TILLAGA AÐ BREYTTU DEILISKIPULAGI KÁRSNESHAFNAR
AÐKOMA AÐ BAKKABRAUT 9 - 23

Teikning: 25173 Kársneshöfn svæði 8 deiliskipulagsbreyting — Dags: 05.08.2025

Kópavogsbær

Tillaga að breyttu deiliskipulagi, 1:1000
Skipulagsbreyting sýnd ofan einfölduðum uppdrætti gildandi skipulags með síðari breytingum þess.

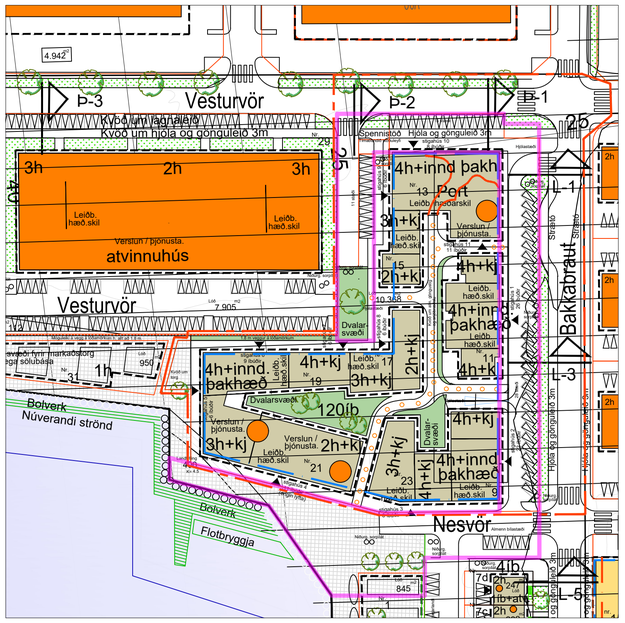
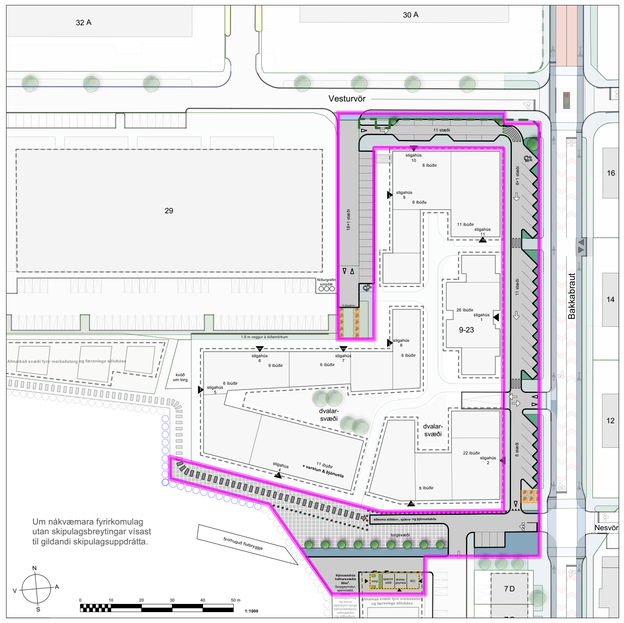
Tillaga að deiliskipulagsbreytingu:
Í breytingunni fellst m.a. að innkeyrsla við gatnmót Bakkabrautar-Vesturvarar leggst af. Í stað hennar verður gerð akbraut um lóðina norðanverða þannig að akstursaðkoma að lóðinni verður um Vesturvör. Einnig er skilgreind innkeyrsla á lóðina til móts við skábraut niður í bílakjallara reitsins.

Norðan megin nýbygginga verður 3 til 3,5m breið einstefnu aðkomugata innan lóðar og meðfram henni bílastæði til beggja hliða. Koma þau í stað stæða sem sýnd voru á eldra skipulagi með aðkomu hornrétt frá Vesturvör. Þar liggi 2m breið gangstétt samsíða Vesturvör og norðanverðum lóðarmörkum Bakkabrautar 9. Fyrirkomulag bílastæða á yfirborði innan lóðar og breidd stéttar við húshlið verður nánar ákvörðuð við lóðarhönnun Bakkabrautar 9, en fjöldi stæða helst sá sami og fyrir breytingu, 54 stæði. Mæliblaði lóðar verður í framhaldinu breytt þannig að akstursleið fyrir horn Bakkabrautar liggi innan lóðar Bakkabrautar 9 og gangstétt meðfram Vesturvör liggi á bæjarlandi.

Hvort innan lóðar verði komið verði fyrir skástæðum (eins og uppdráttur sýnir) eða samsíðastæðum er undir lóðarhafa komið. En bílastæðaröð skal í öllu falli vera brotin upp á a.m.k. tveimur stöðum til að koma fyrir gönguleiðum að húshlið. Annarsvegar á móts við port að stigahúsi 11, hins vegar gönguleið sitt hvoru megin við innkeyrslu að bílakjallara. Skv. fyrirliggjandi áætlunum um Borgarlínu er fyrirséð að útskot Strætó sem sýnt er á gildandi skipulagi falli út og göngu- og hjólastígar/reinar meðfram Bakkabraut verið aðskildir. Einstefna verður á hjólaleiðum sitt hvoru megin Bakkabrautar.

Staðsetningum niðurgrafinna sorpíláta (djúpgáma) fækkar og þær sameinaðar í horni baklóðar þar sem dvalarsvæði minnkar að sama skapi. Bílastæðum fækkar meðfram Bakkabraut og Vesturvör eins og uppdráttur sýnir en fjölgar við aðkomugötu baklóðar. Tímabundin spennistöð er sýnd í sinni raunverulegu legu. Þegar tímabundið stöðuleyfi hennar fellur úr gildi verður gengið frá innkeyrslu á baklóð þannig að umferð um gangsétt og útsýni sé óhindrað.

Sunnan lóðar er framhald Nesvarar í austur skilgreint nánar. Endi götunnar þjónar götunnar sem aðkoma slökkvi-, sjúkra og þjónustubíla. Við Nesvör tengist aðkomugata Bakkabrautar 9 og aksturleið í suður með aðkomu að vesturhlið Bakkabrautar 5A - 7D, þjónustubyggingu og fyrirhugaðri flotbryggju. Við götuna verða fjögur bílastæði á bæjarlandi.

Milli þjónustuhúss og Bakkabrautar er einnig hellulagt torgsvæði með göngutengingu að flotbryggju. Akstursvæði neyðarbíla verði afmarkað með stólpum sem hamlar akstri um hafnarbakka nema í undandtekningartilvikum. Nákvæm hönnun hafnarbakka, þ.m.t. yfirborðsefni, staðsetning gróðurs, lýsingar og götugagna ákvarðast nánar við landslagshönnun hafnarsvæðisins.

Nákvæmari byggingarlínur innan áður afmarkaðs byggingarreits fyrir markaðstorg og færanlega sölubása eru skilgreindar nánar með bundinni bygginarlínu sem er í línu við norður vegg Bakkabrautar 7d og leiðbeinandi bygginarlínum til austurs og vesturs. Þar má reisa allt að 80m^2 einnar hæðar þjónustubyggingu fyrir hafnarsvæðið, 16m langa og 5m breiða, sem innihaldið getur m.a. sorpgeymslu, tengivirki, spennistöð, áhaldageymslu, almenningssalerni eða aðra þá notkun sem framtíðarstarfsemi við höfnina krefst. Hæð byggingar má vera allt að 3m með mænishæð allt að 3,5m. Útlit byggingar og utanhússklæðning skal taka mið af skilgreiningu svæðisins sem hverfiskjarna eins og honum er lýst í Rammahluta Aðalskipulags Kópavogs 2019-2040 um vestanvert Kársnes. Byggingin fellur innan lóðarmarka og byggingarreits sem samþykktur var á fyrri skipulagsbreytingu. Lóðarblað verður gefið út fyrir lóðina og nýtingarhlutfall hennar ákvarðað með síðari breytinguum þegar rammaskipulag kemst til framkæmda og önnur mannvirki e.t.v. skipulögð á lóðinni.
